VKMA 04304

Műszaki adatlap R1

Ford Transit 2.5 D/DI/TD/TDI

Készlet tartalma / Felülírja az ezen készletekről előzőleg kiadott Termékinformációt.

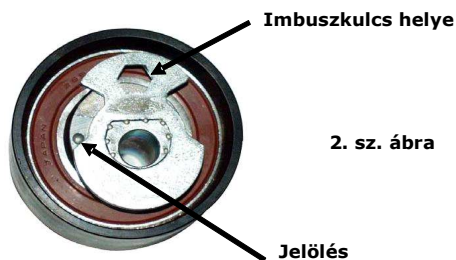
- 6** Imbuszkulccsal fordítsa a feszítő állítólemezt az óramutató járásával egyező irányba addig, míg a jelölés éppen az állítólemez alsó szélé fölé nem esik (Lásd a 2. sz. ábrát).
- 7** Húzza meg a szíj-feszítő csavarját 40 - 45 Nm nyomatékkal.
- 8** Húzza meg az adagoló szíjtárcsájának csavarjait 25 Nm nyomatékkal.

10 A főtengelyt kétszer fordítsa körbe a FORGÁSIRÁNYÁNAK megfelelően, majd ellenőrizze hogy a jelölés továbbra is a szíjfestő állítólemezőnek alsó szélé fölé esik-e (Lásd a 2. sz. ábrát)
